申請日期	年 月 日	戶別	9 樓 C 戶
------	-------	----	---------

C戶 建築平面圖(套上層樑)

客戶工程變更單

C戶 給水示意平面圖

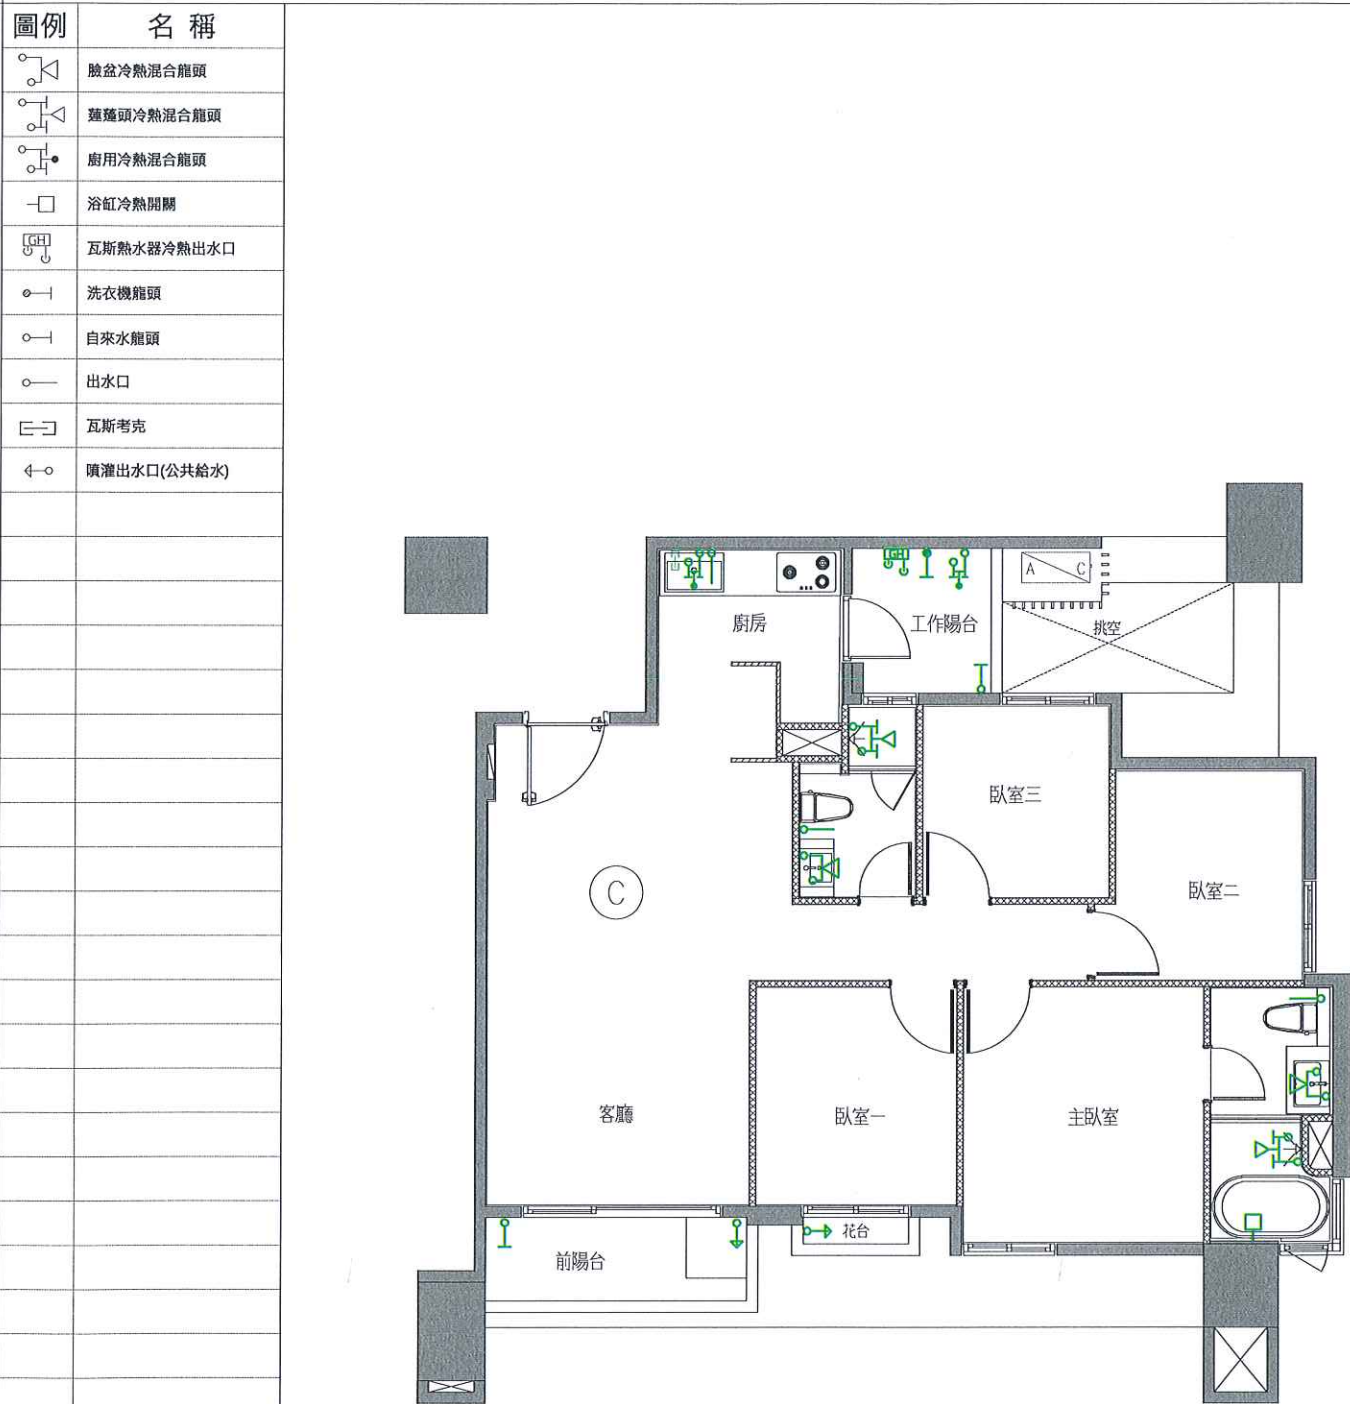
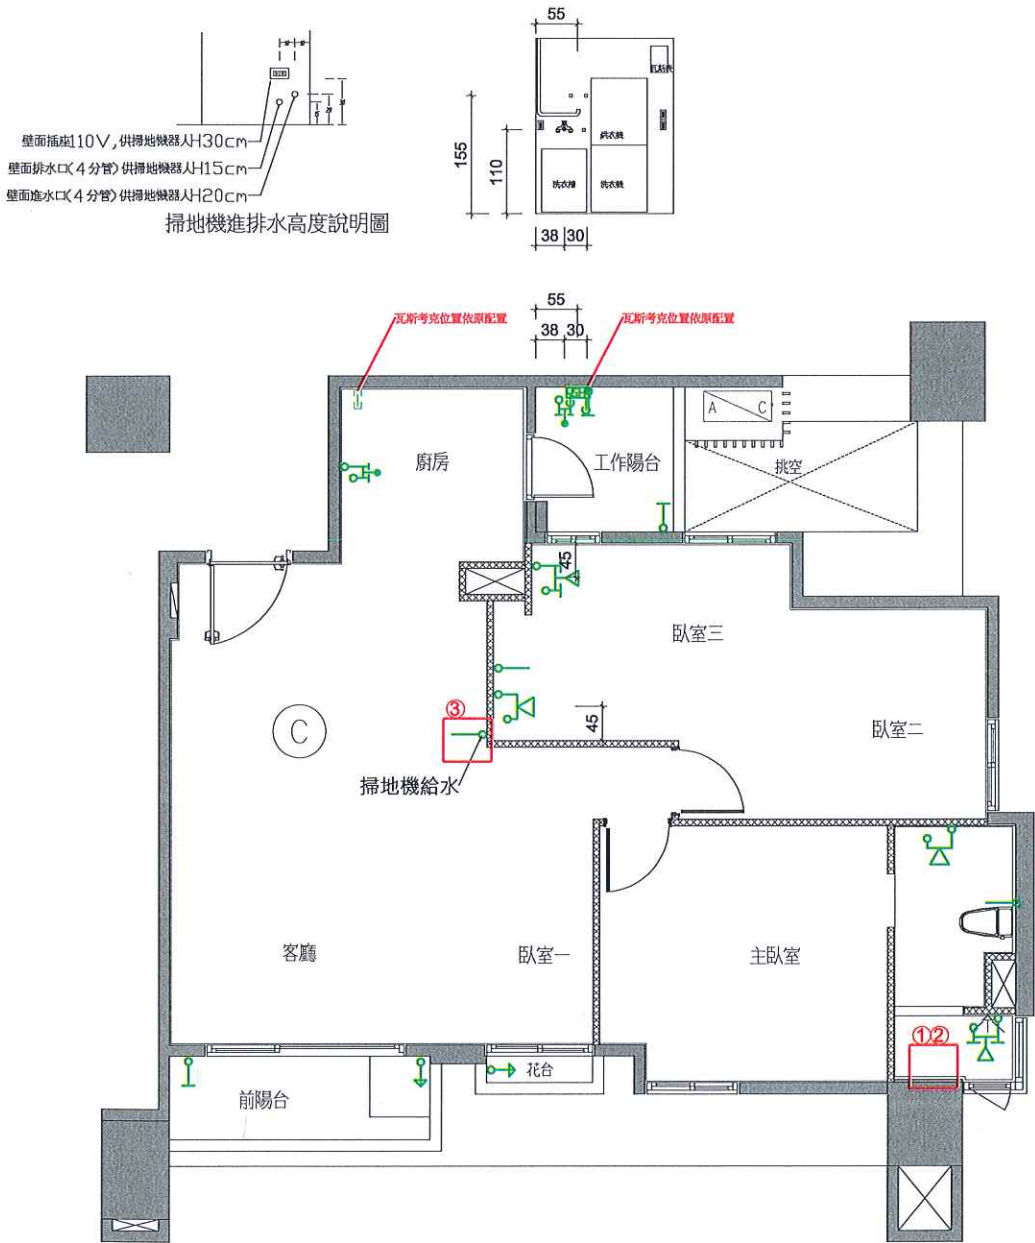
- 1.浴缸(含給水)追減
- 2.浴缸開關追減
- 3.給水追加x1
- 4.

C戶 排水示意平面圖(套下層樑)

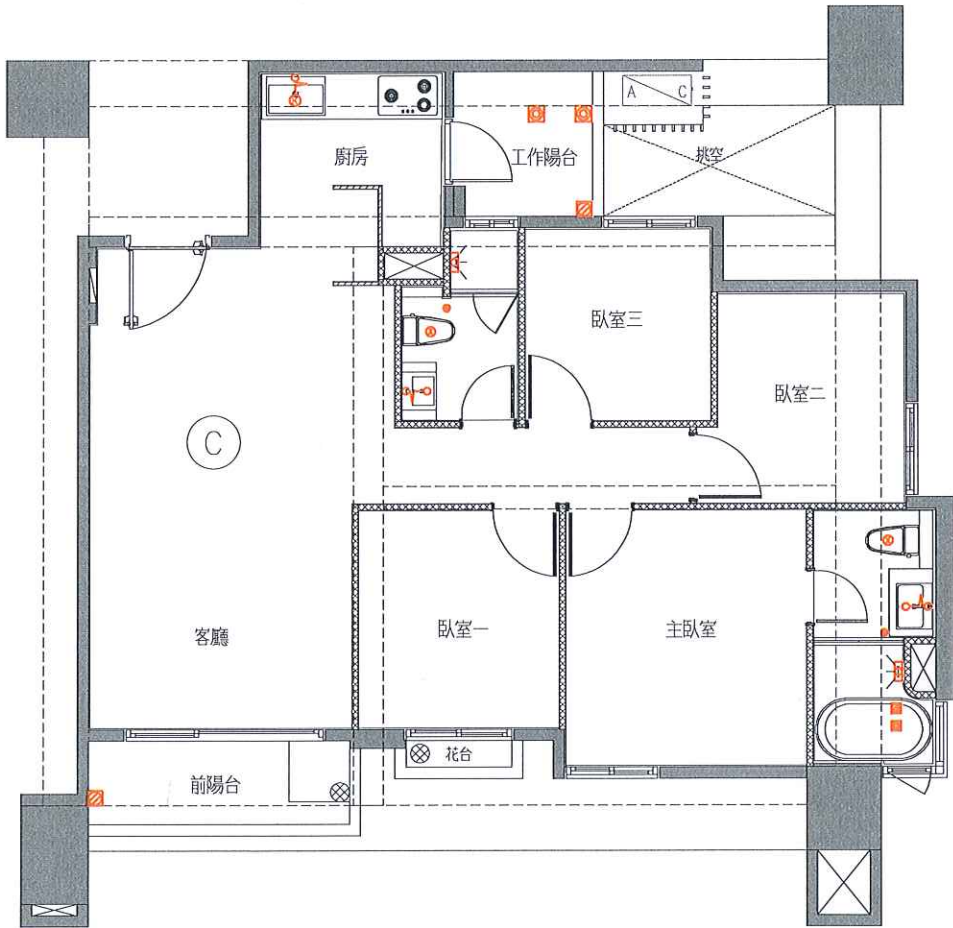
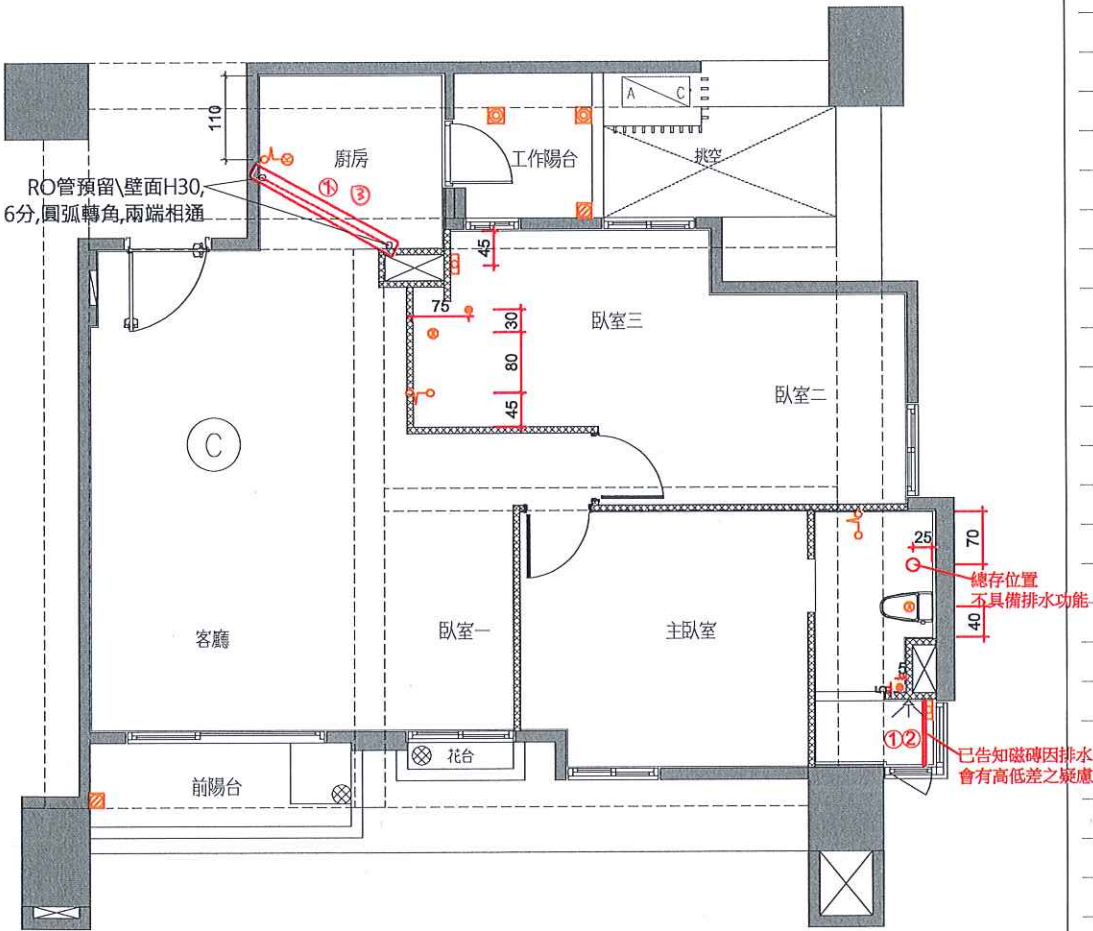
- 1.浴缸(含排水)追減
- 2.浴缸區排水追減
- 3.連通管追加x1
- 4.

C戶 冷氣套管及排水位置示意圖(套上層樑)

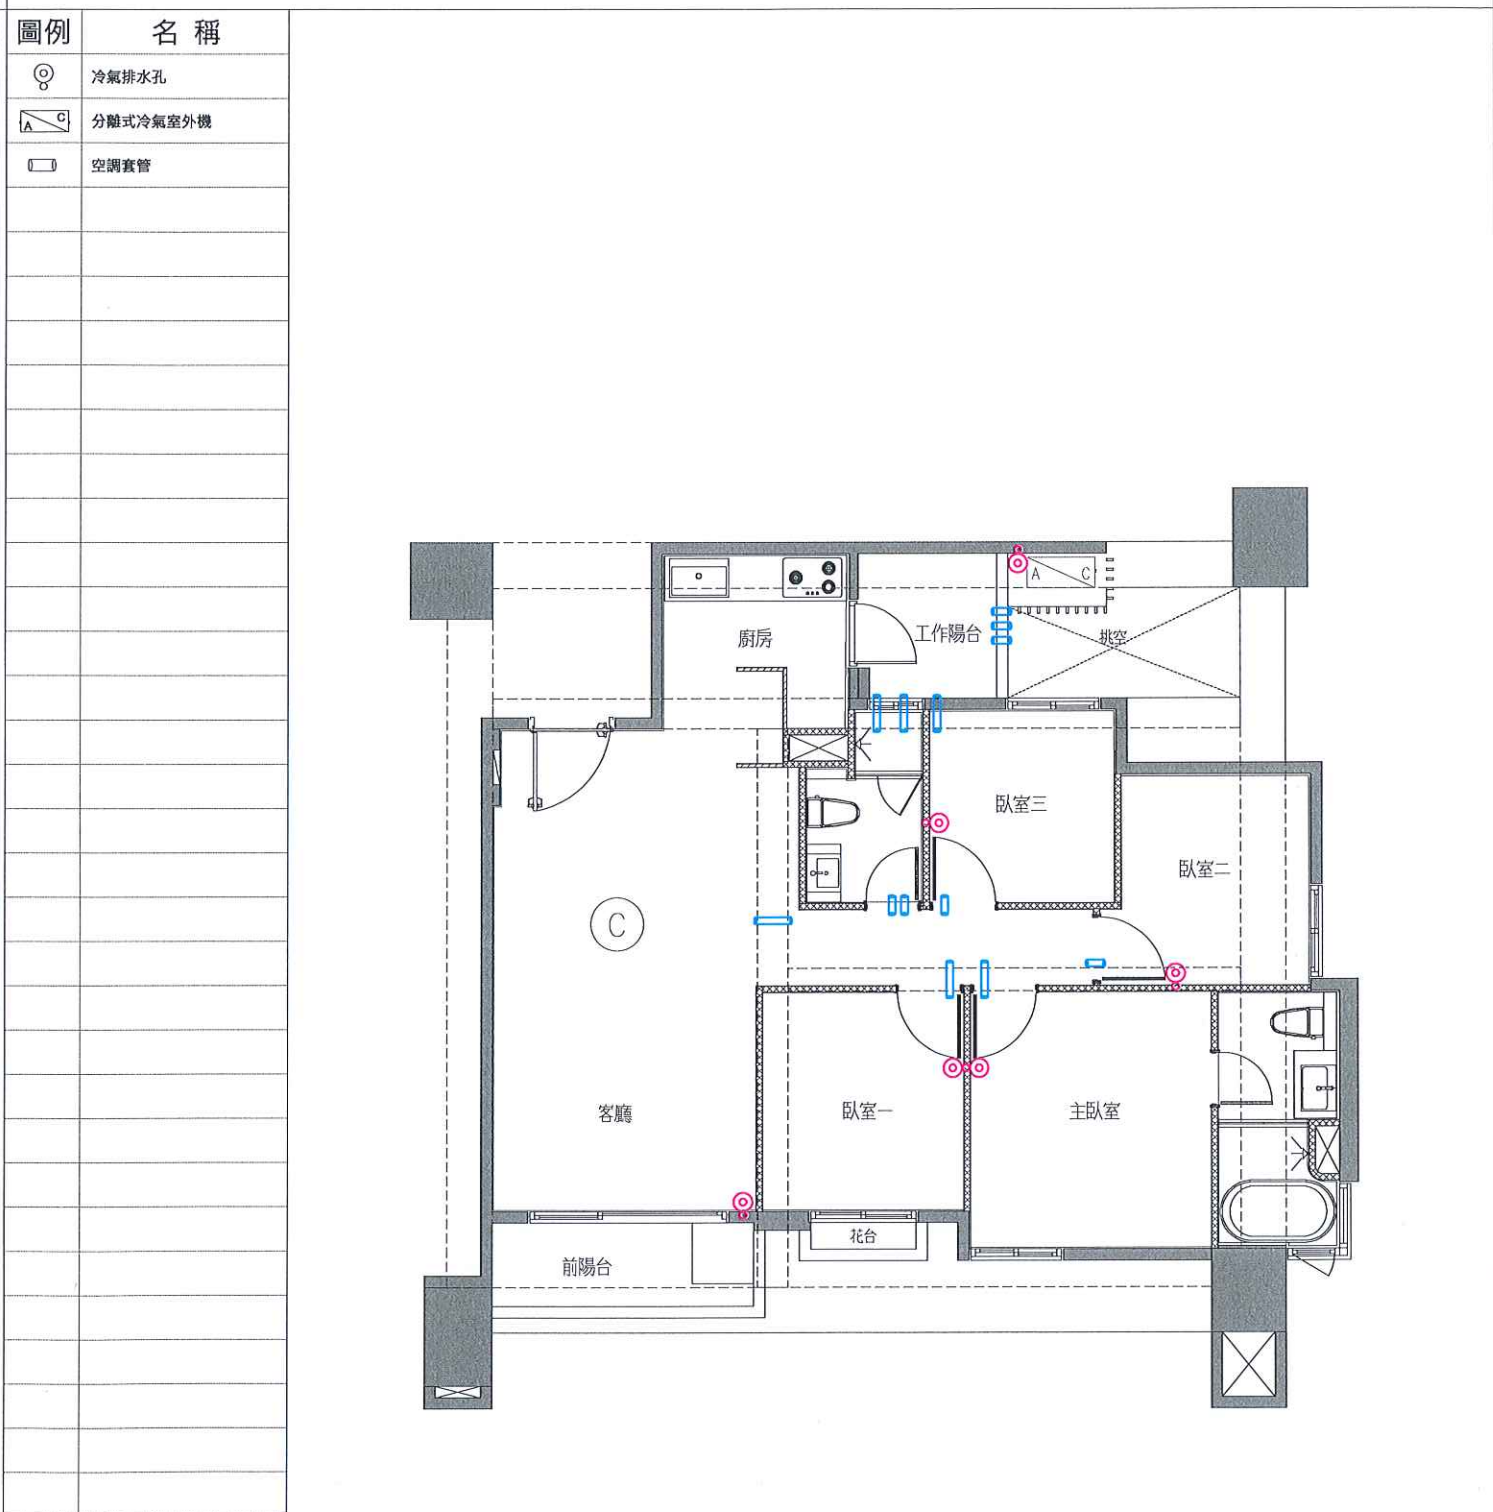
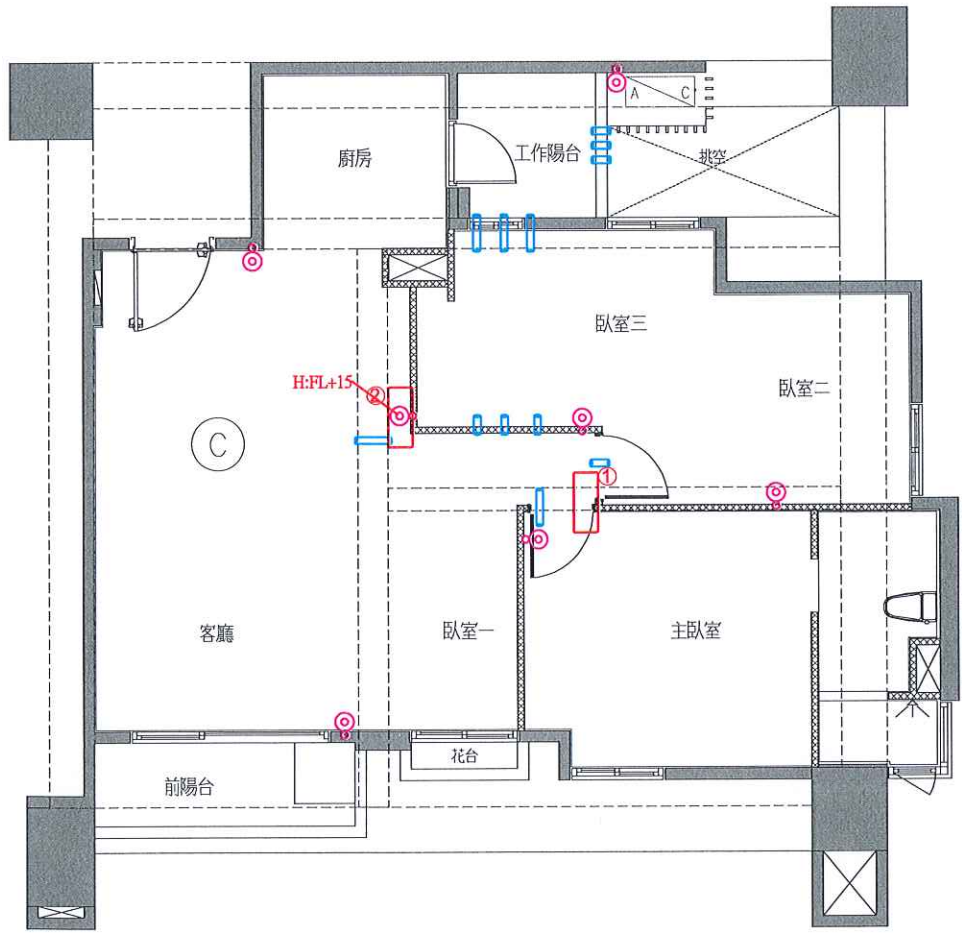
- 1. 套管追減x1
- 2. 冷氣排水追加x1
- 3.
- 4.
